Avis sur les études DMB en aval des prises d'eau de Pont de Salars et de Pareloup (usine d'Alrance), et de Mérens, Nagear inf. et Riète (usine d'Aston)

Avis sur les études DMB en aval des barrages de Pont de Salars sur le Viaur et de Pareloup sur le Vioulou (aménagement d'Alrance)

Avis sur les études DMB en aval des prises d'eau EDF du GU Aston

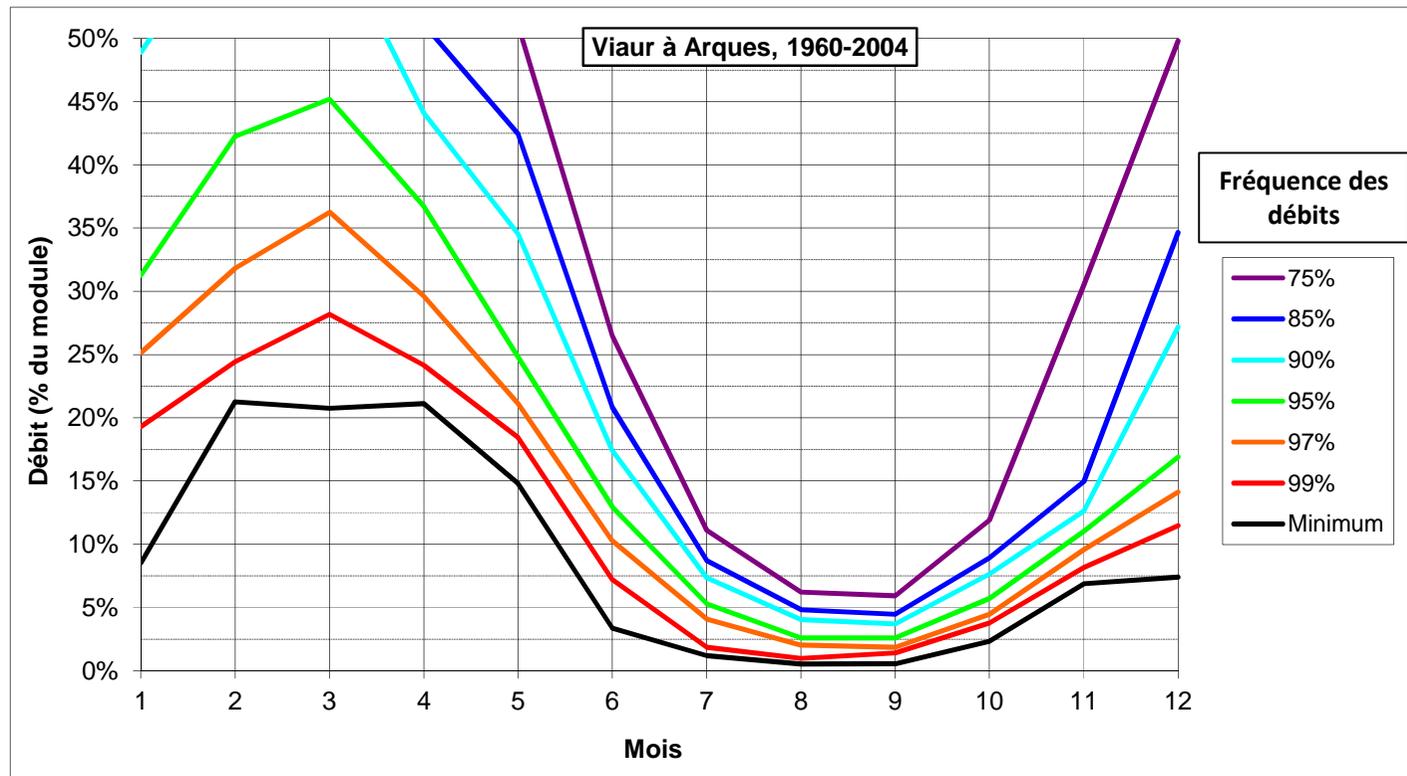
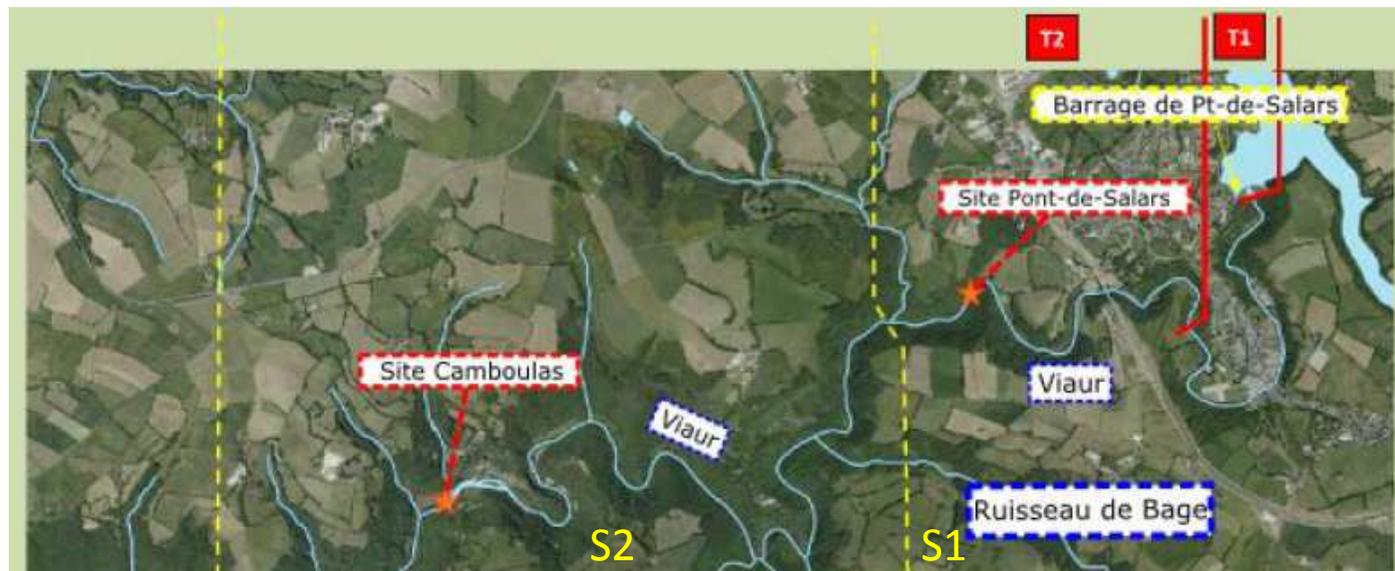
- Bas débits soutenus de janvier à mai : > 15-25% du mod.
- Bas débits se réduisant en juin, novembre et décembre : > 10-15% du mod.
- Bas débits fréquemment faibles de juillet à octobre : > 3-10% du mod.

► Modulation du débit réservé potentiellement intéressante pour suivre cette tendance naturelle.

► Evolution des surface mouillées et des habitats – Vaur – Pont-de-Salars

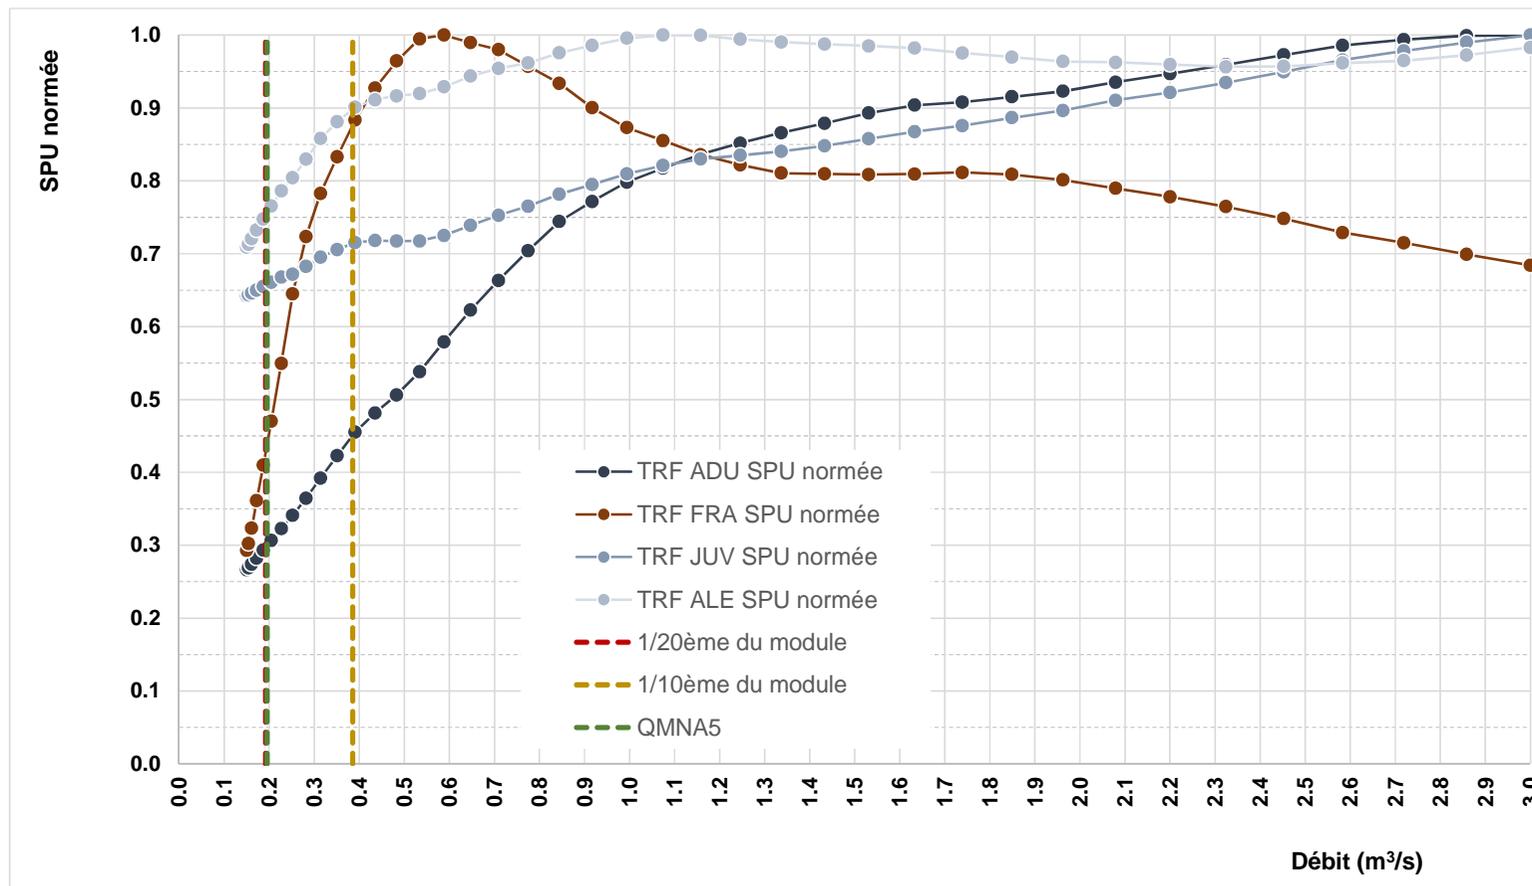
- Augmentation constante de la SPU TRF-ADU jusqu'à 0.8-0.9 m³/s
- Augmentation importante de la SPU TRF-FRA jusqu'à 0.4-0.5 m³/s, mais valeurs faibles : max à 26 m² pour 100 m de cours d'eau ($\approx 2.8\%$ de la surface mouillée)

► Evolution des surface mouillées et des habitats – Vaur – Camboulas

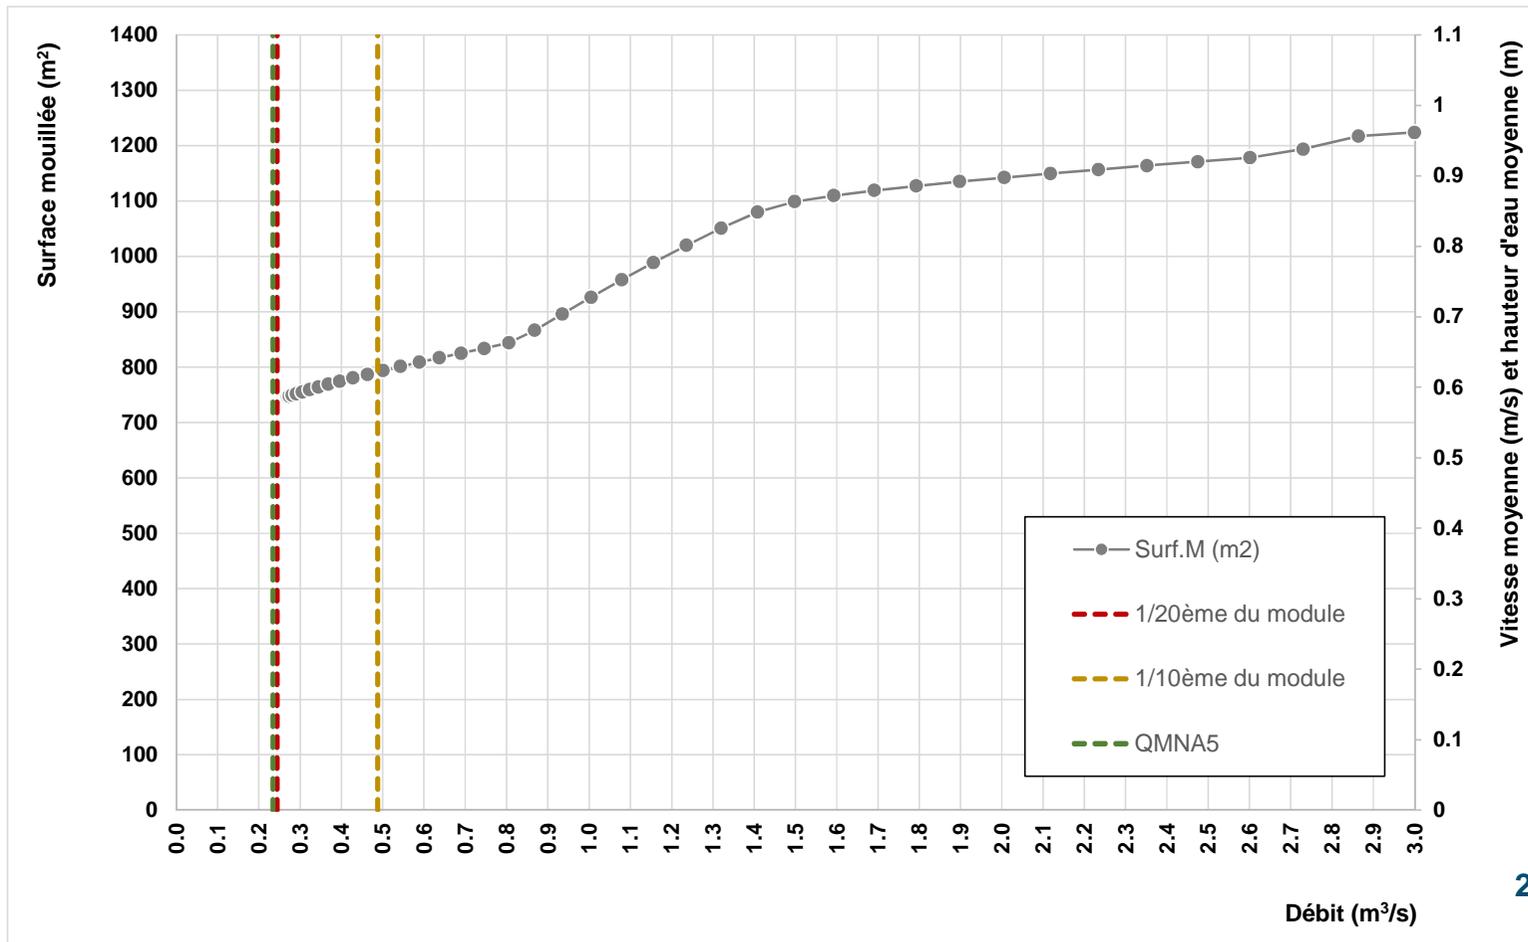
- Evolution assez lente et constante de la surface mouillée jusqu'à 0.8-0.9 m³/s

► Evolution des surface mouillées et des habitats – Vaur – Camboulas

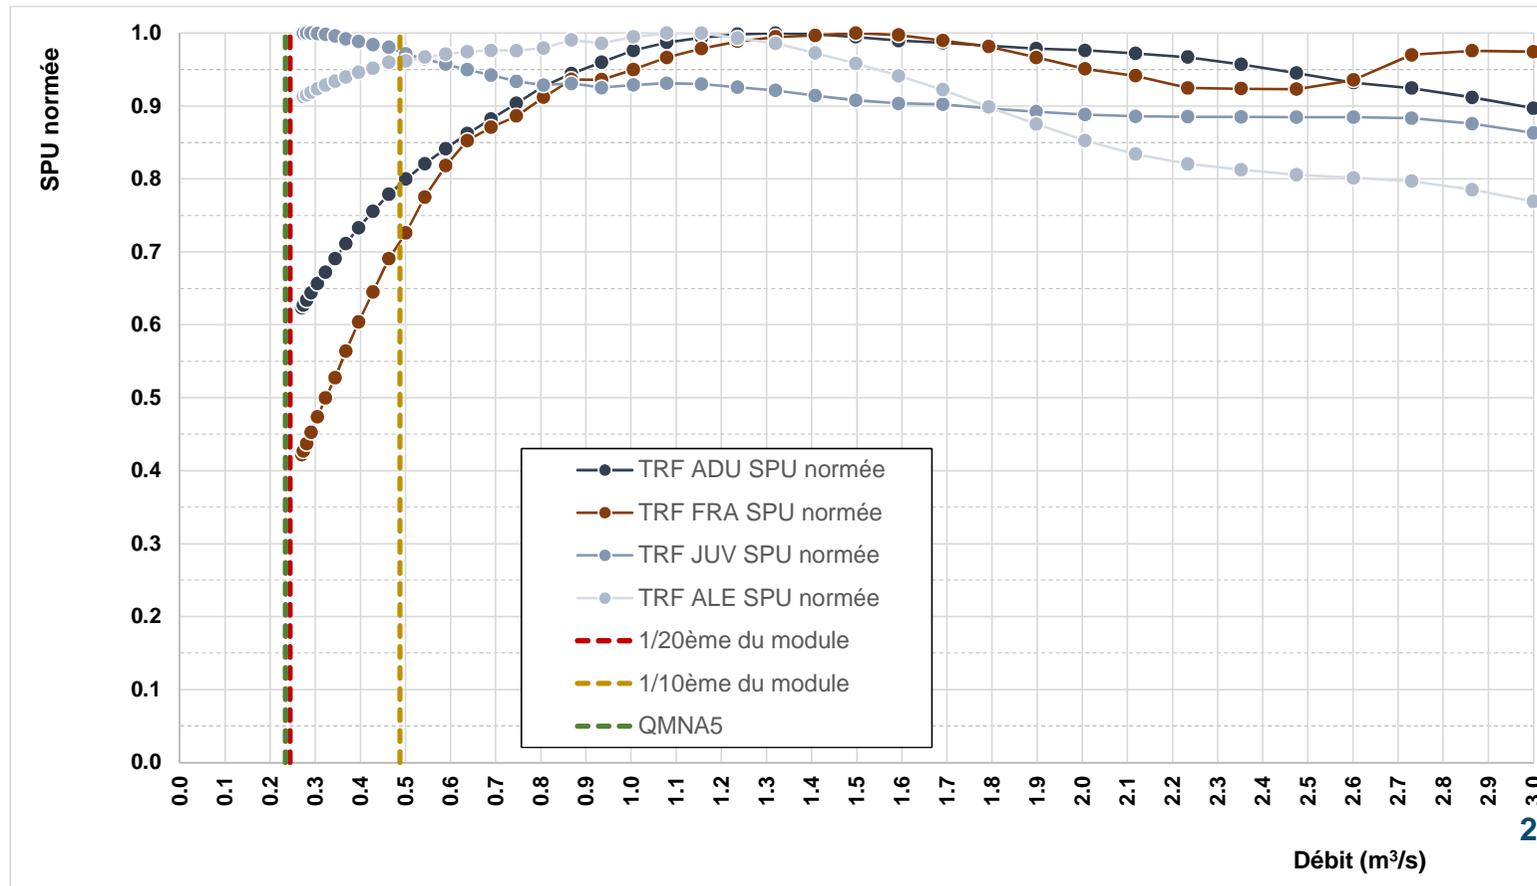
- Gains de SPU pour ADU et FRA importants jusqu'à 500-700 L/s, puis plus lents au-delà
- Mais valeurs de SPU FRA faibles : max à 37 m² pour 100 m de cours d'eau (≈ 4% de la surface mouillée)

► Evolution des surface mouillées et des habitats – Vioulou – Pareloup

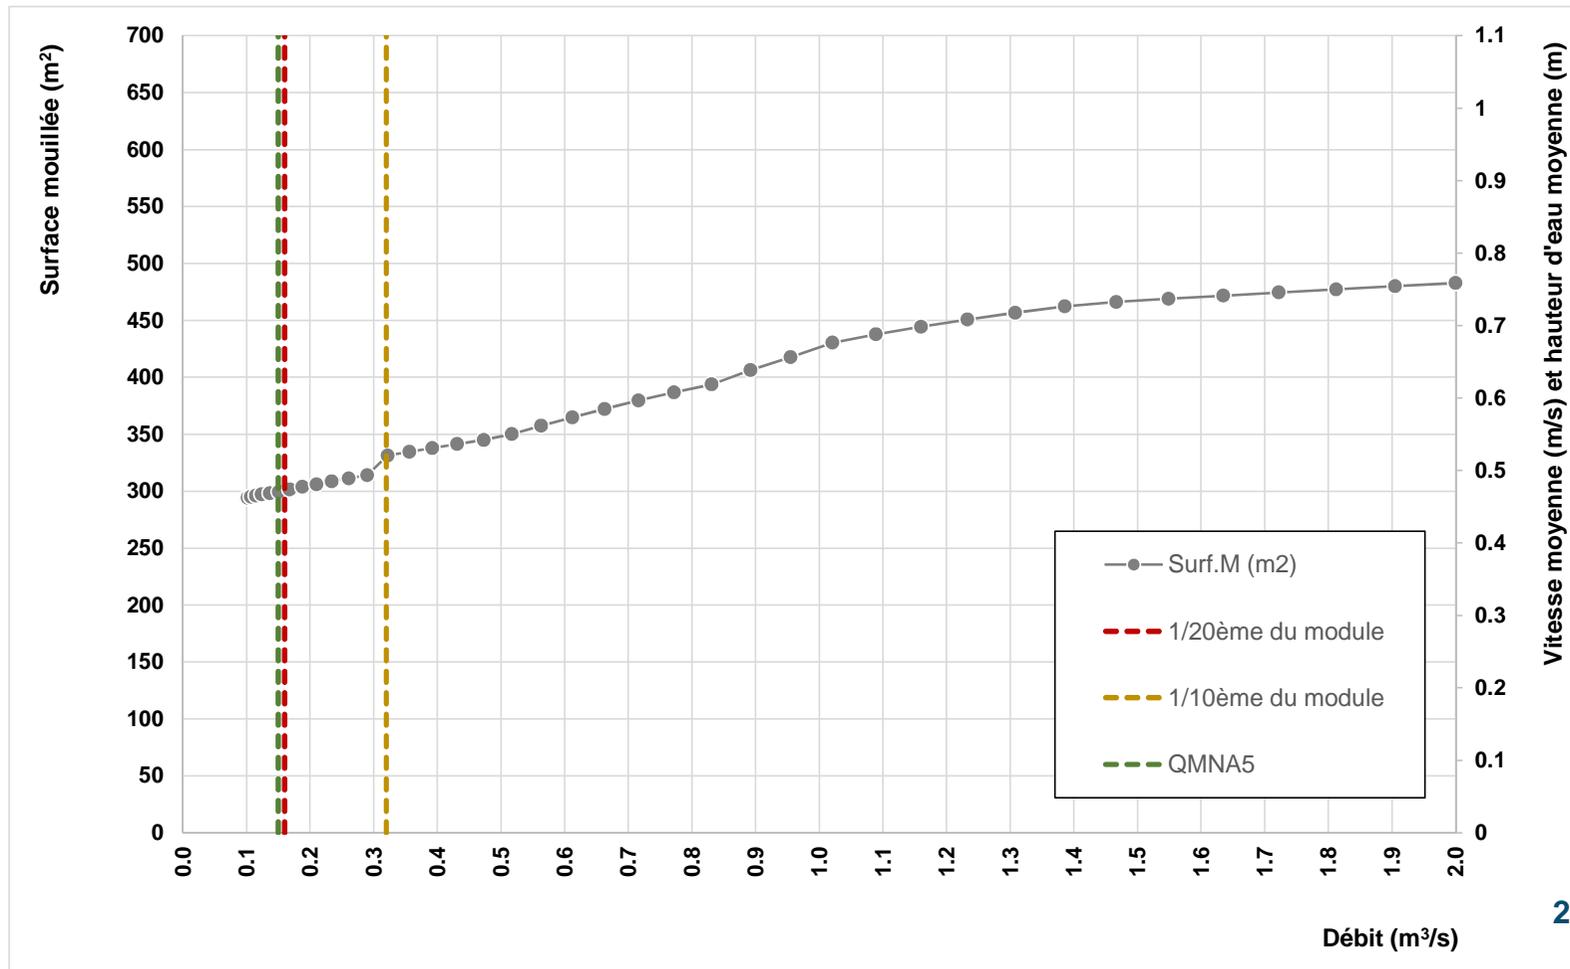
- Evolution assez lente et constante de la surface mouillée

► Evolution des surface mouillées et des habitats – Vioulou – Pareloup

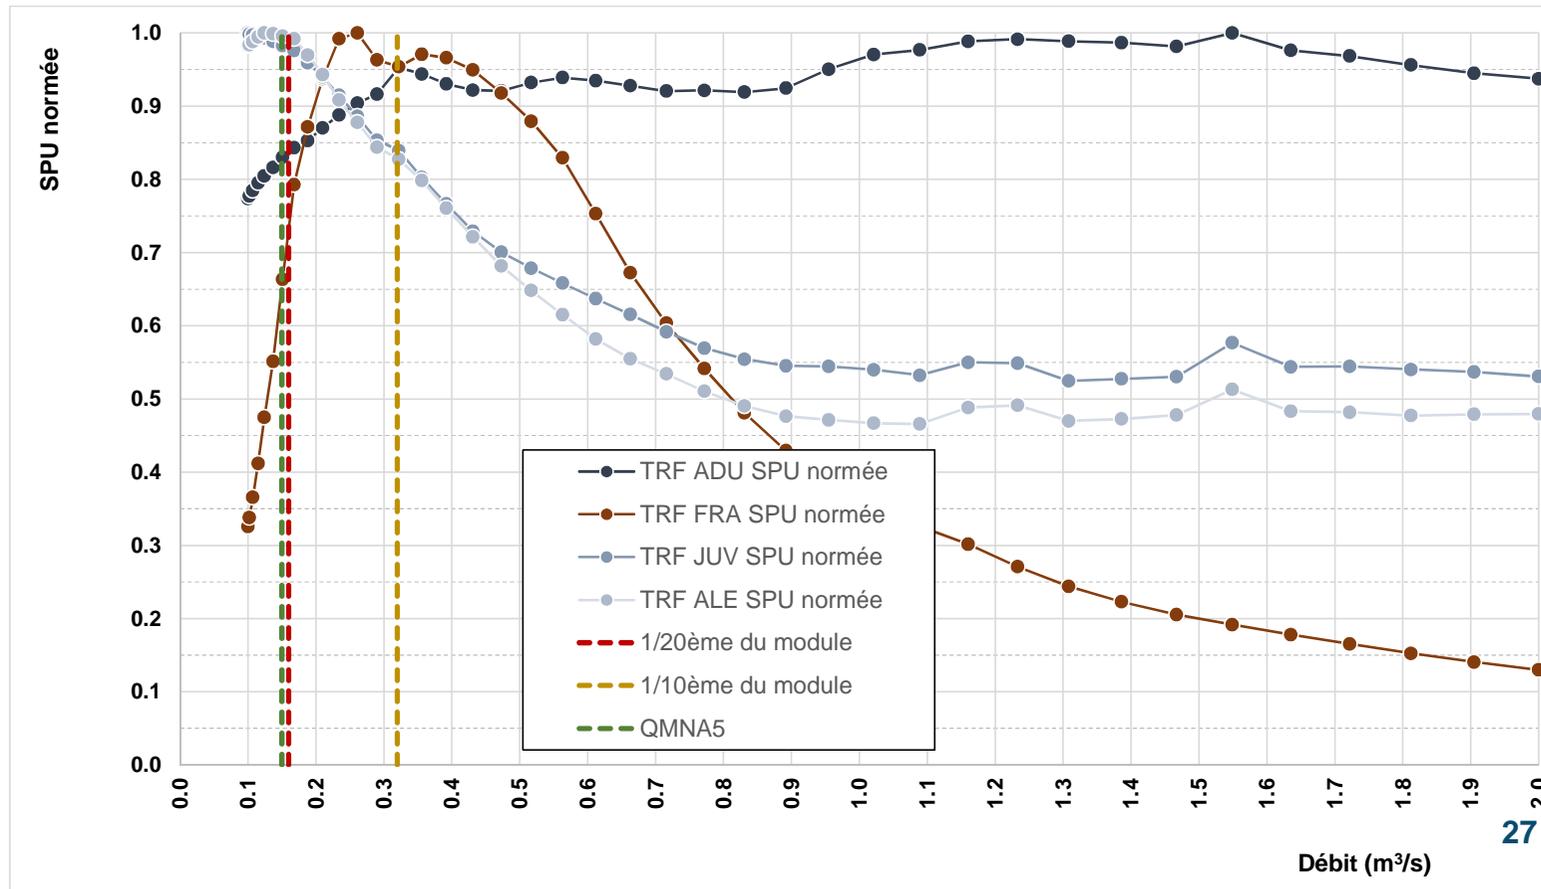
- Augmentation constante de la SPU TRF-ADU jusqu'à $\approx 0.3 \text{ m}^3/\text{s}$
- Augmentation importante de la SPU TRF-FRA jusqu'à $\approx 0.2 \text{ m}^3/\text{s}$, mais valeurs faibles : max à 7.3 m^2 pour 100 m de cours d'eau ($\approx 1.5\%$ de la surface mouillée)

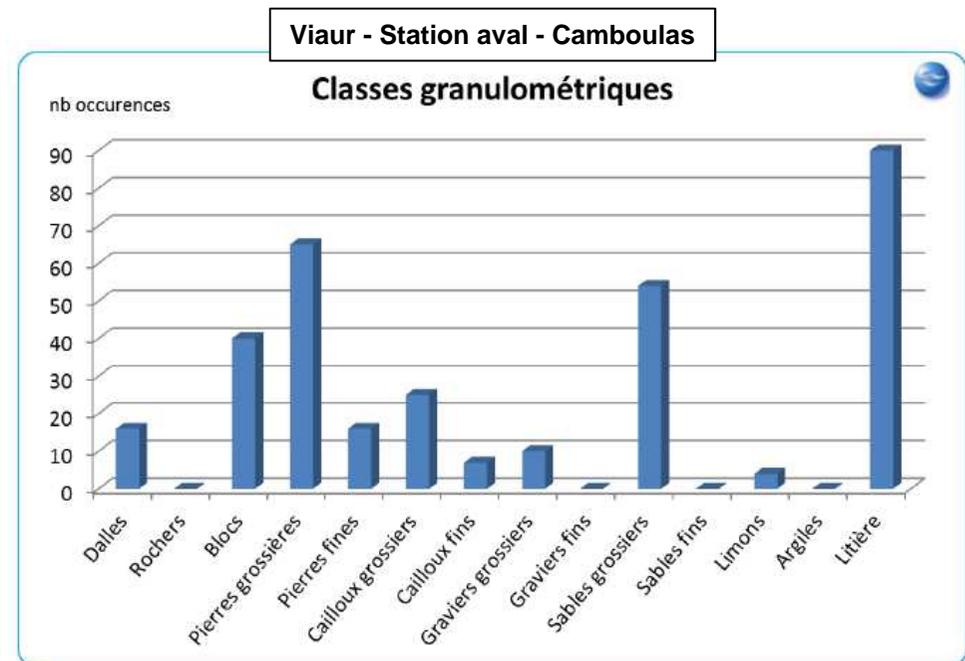
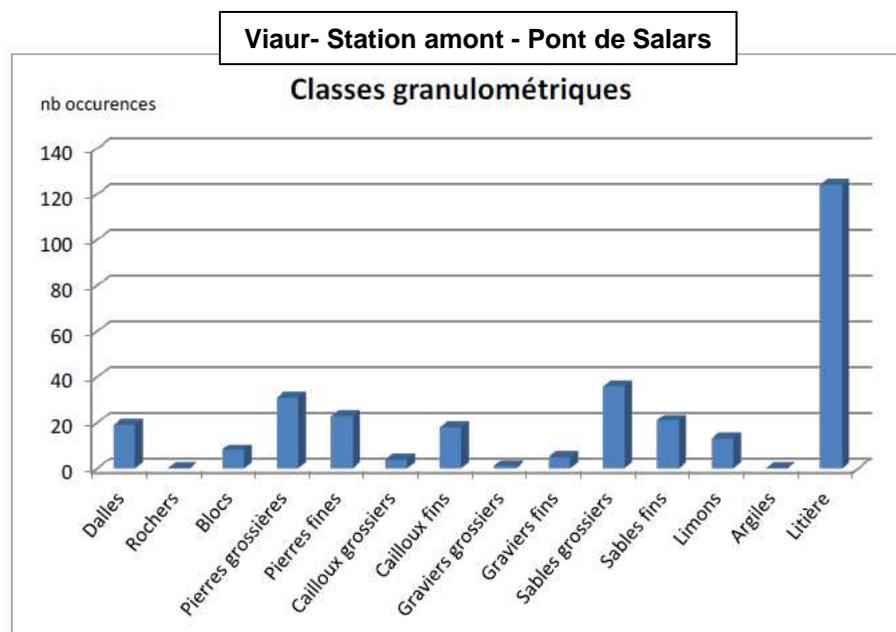
→ Suspicion de déficit des granulométries favorables à la fraie (2 – 64 mm) après plus de 60 ans de présence des barrages, vues les faibles valeurs de SPU et leur faible occurrence dans les mesures d’EVHA ?

→ Nécessité d’apports de granulométrie ?
